Beantwoording vragen vanuit fracties

Fractie	OGP
Agendapunt	agendapunt 6 RES 1.0 vragen fractie OGP

RES 1.0
Betreft het kaartje op blz. 49 van 06 RES-1.0-Regio-Rotterdam-Den-Haag.pdf. Onderstaand een screen capture, van het kaartje, de twee rode lijntjes zijn een toevoeging van mij.

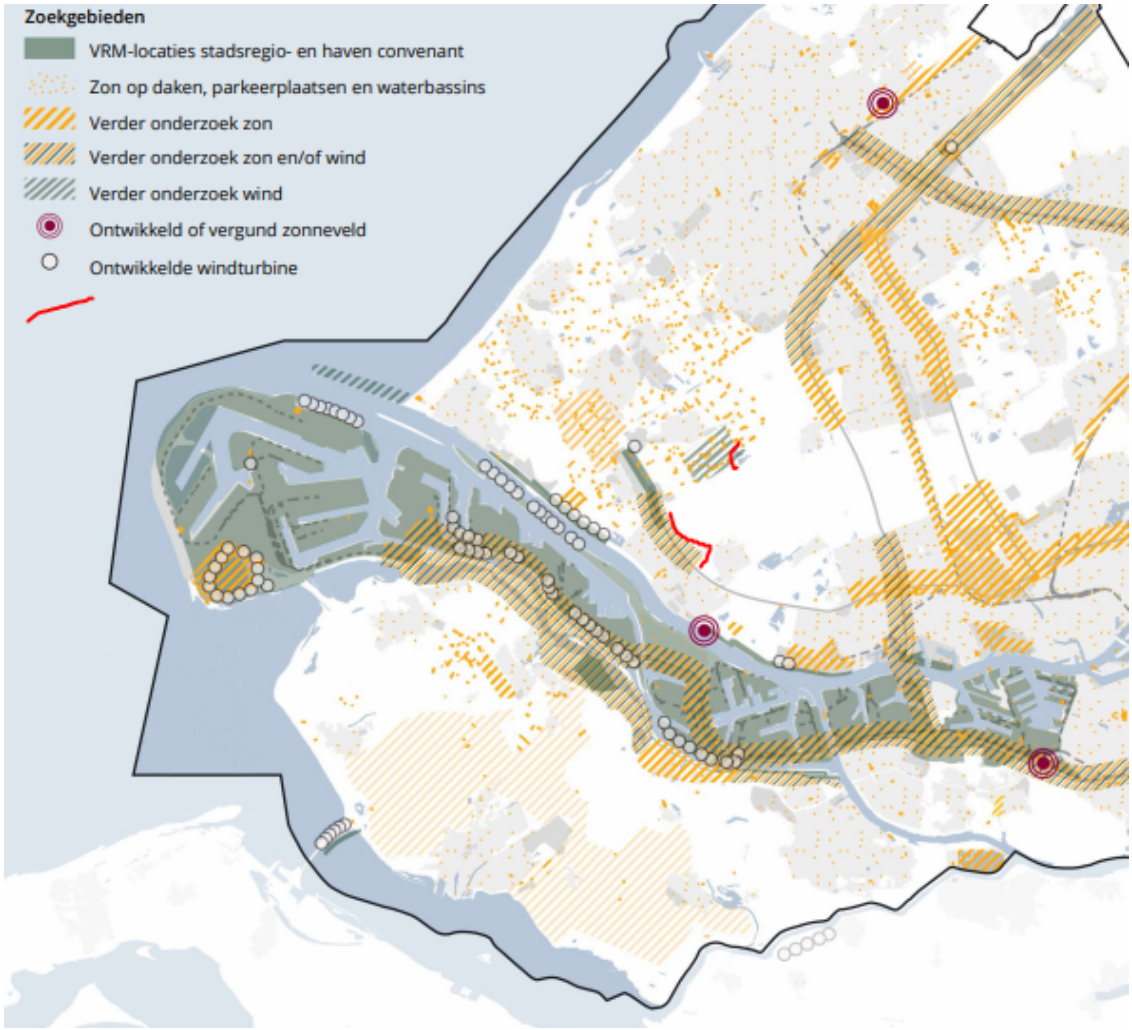
Vraag: Direct ten westen van Het Kraaiennest is een zone gearceerd voor verder onderzoek naar wind. Een grote windmolen direct op de rand van het bijzonder landschap heeft visueel impact, al is het doordat het een afkadering geeft van de weidsheid van een gebied. Is de inschatting dat hier

uiteindelijk ruimtelijk-technisch ruimte is om grootschalig windernergie op te wekken met De Lier, het Midden-Delfland landschap en Het Kraaiennest in de directe nabijheid?

Vraag: Ten noorden van de A20 loopt het zoekgebied voor verder onderzoek zon en/of wind het provinciaal landschap in. Gezien de tekst, is er geen draagvlak voor grootschalige wind en/of zijn ten noorden van de A20. Met welke achtergrond is dit gebied dan toch dusdanig gearceerd?

Ten aanzien van de uitwerking van de zoekgebieden is in de RES afgesproken dat dat in samenwerking en integraal, in een passende afweging met relevante belangen in een zoekgebied gebeurt. De RES doet daarom geen uitspraak over wat er exact waar komt, daar gaan de partijen in een zoekgebied mee aan de slag. Daarmee voorkomen we vervelende verrassingen.

Bij het opstellen van de concept-RES werd het kassengebied benoemd als mogelijk zoekgebied voor zon én wind; tijdens de RES 1.0 fase is in het kassengebied vooral gezocht naar inpassingsmogelijkheden voor zon (bijvoorbeeld op waterbassins). Wel is in de verhaallijn glastuinbouw besproken dat er ruimtelijk gezien in het kassengebied draagkracht zou kunnen zijn voor windturbines, vooral opgesteld langs een weg (en tussen de kassen, dus niet zozeer aan de rand van het gebied, zie ook pagina 140 van de RES). Om verder onderzoek naar mogelijkheden te behouden is er gekozen is de arcering in de kaart te behouden. Technisch gezien is er weinig ruimte voor wind in het kassengebied, vooral vanwege de restricties rondom de verspreide woonfuncties. Goed om te benadrukken dat voor nu de focus wel op zon (op bassins) gericht is in dat gebied.

Met inachtneming van het antwoord op de eerdere vraag, ook hiervoor geldt dat de exacte inpassing niet aan de RES is maar aan de partijen in een zoekgebied. Voor de verhaallijn ‘infrastructurele lijnen’ zijn zones gearceerd in een strook rondom de infrastructuur (i.c. een rijksweg). De arcering geeft aan dat gebied aan weerszijden van het wegtracé verder wordt onderzocht. Binnen alle zoekgebieden zijn een variëteit aan functies aanwezig (zoals wonen, berm, grasland etc). Bij verder onderzoek wordt deze variëteit aan functies ook meegenomen. De arceringen op de kaart geven zoekgebieden weer, waarbinnen nog verschillende functies of typen een rol kunnen spelen. De haalbaarheid kan daarom binnen het betreffende zoekgebied verschillen. De thema’s waarvoor nu in kaart is gebracht in hoeverre ze overlappen met andere thema’s of beleid (zoals provinciaal landschap) worden ook verder toegelicht in paragraaf ‘ruimtelijke haalbaarheid’ op p. 159 in de RES en staan ook weergegeven in de verhaallijn ‘open landschap’.
